AMPLIACIÓN

ESTUDIO DE IMPACTO AMBIENTAL

“RESIDENCIAL TERRA DE MONTES”

DRCC-1073-18

GEODESIA DEL AREA
AREA DE LA FINCA # 20571 7 HA. A 2.20012 MS.
AREA A DESCRIBIR 6.100 M²
AREA RESTANTE 0 HA. 4 7.000.21 MS.

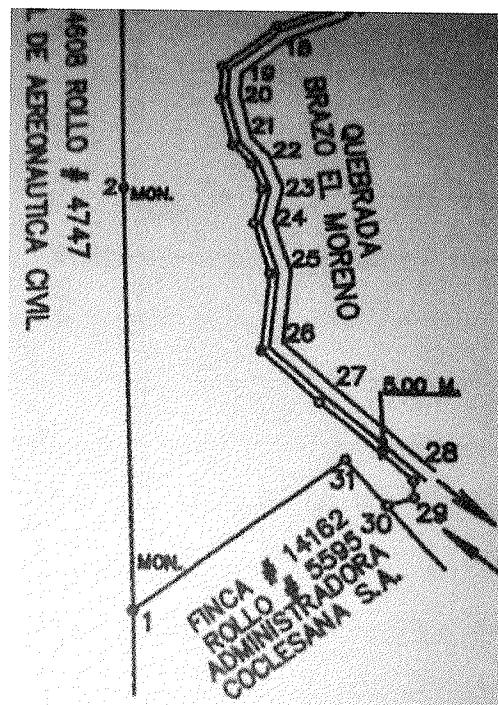
1. Señalar puntualmente si los 3 lotes comerciales junto con la rotonda establecida en el EsIA, serán construidos en esta etapa.
2. Existe incongruencia con las coordenadas presentadas en el punto 5.2. Ubicación Geográfica (pág. 14), debido a que a través de la verificación realizada por DASIAM señala que la coordenada 15 (570497 E, 929996 N) se ubica fuera del área del estudio, igualmente señalar si las coordenadas presentadas fueron tomadas en DATUM WGS'84 o NAD 27, debido que en el mapa remitido por dicho departamento se evidencia que el polígono donde se propone desarrollar el proyecto se desplaza, y parte del mismo recae sobre la Finca 14608 (Pista de Aterrizaje de la Dirección de Aeronáutica Civil Penonomé). La misma debe ser presentada en formato de Excel.

- 1- Los tres lotes comerciales establecidos dentro del proyecto residencial serán desarrollados en la única etapa de desarrollo con que se llevará a cabo dicha obra, con la salvedad que esto se hará al final o después de haber terminado la construcción de todas las residencias.
- 2- Con respecto a lo establecido en la pregunta No 2, sobre la incongruencia establecida según DASIAM, se presenta la información contemplada en los planos, las coordenadas y el amarre geodésico el cual fue establecido precisamente sobre el punto que se ubica en los terrenos de Aeronáutica Civil. Las coordenadas presentadas están en formato WG – 84.

COORDENADAS UTM WGS 84		
EST.	NORTE	ESTE
1	939,516.511	570,419.810
2	939,794.113	570,401.074
26	939,682.200	570,492.814
